第 146 回「柏崎刈羽原子力発電所の透明性を確保する地域の会」

## 第146回「地域の会」定例会資料〔前回以降の動き〕

## 委員ご質問への回答

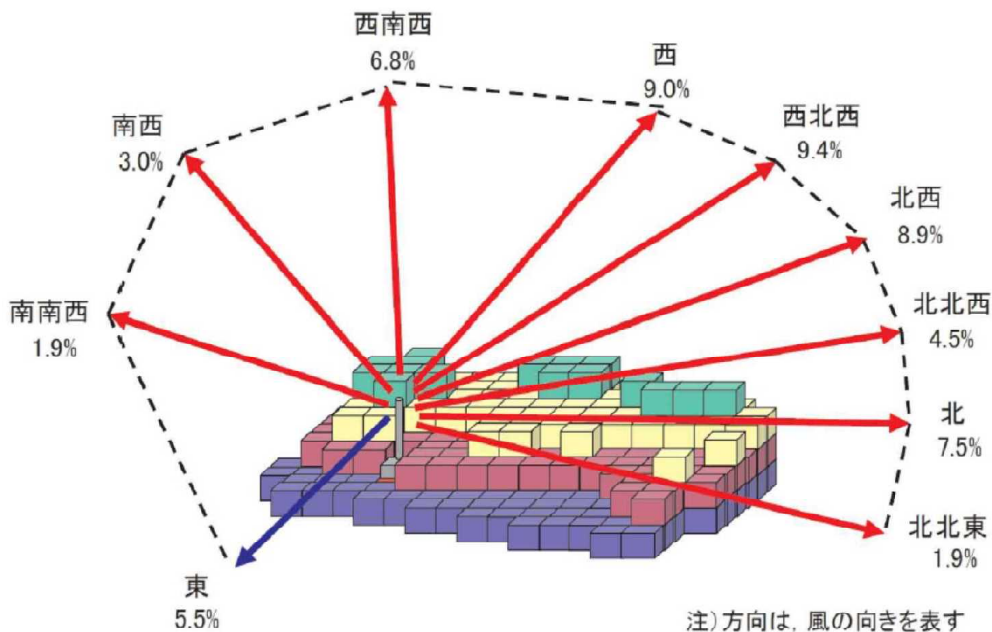
Q. フィルタベントおよびヨウ素フィルタの排気放出位置が原子炉建屋屋上となっていますが、主排気筒から排気するほうが住民の被ばくが少なくてすむのではと考えています。フィルタベントおよびヨウ素フィルタの排気放出場所に関して質問します。

7月の定例会での配布資料「フィルタベント設備の概要」の9ページに排気場所による放出状況の違いの説明にあたる図が示されました。この図だけでは説明不足と思います。改めて排気場所による放出状況の違いに関してお聞きします。

- ① 各放出位置の地上からの高さを示して下さい。
- ② 7月定例会の配布資料9ページ下の図「風向ごとの実効線量比」に、どのような気象条件と事故シナリオの場合の暫定値なのか、何を1としたときの線量比なのかの説明を補足して下さい。
- ③ 風がとても強いとき、風がほとんど無いとき、「風向ごとの実効線量比」はどのようになるのか示して下さい。

- ① 排気筒：地上高 73m  
格納容器圧力逃がし装置配管：地上高 40.3m
- ② ○気象条件
  - ・ 風速；  
3.1m/s（地上高 10m）、5.8m/s（地上高 75m）、5.9m/s（地上高 150m）
  - ・ 大気安定度；D（中立）
  - ・ 風向；南南西、南西、西南西、西、西北西、北西、北北西、北、北北東、東
- シナリオ  
事象発生から約 38 時間後に格納容器スプレイを停止し、ウェットウェルベントを実施するシナリオ
- 相対値  
格納容器圧力逃がし装置配管から放出した場合を 1 に規格化したときの主排気筒の値（主排気筒／FV）
- ③ 柏崎刈羽原子力発電所構内で観測された平均風速と最も出現頻度の高い大気安定度に基づく評価結果について新規規制基準適合性に係る審査会合で審査されています。
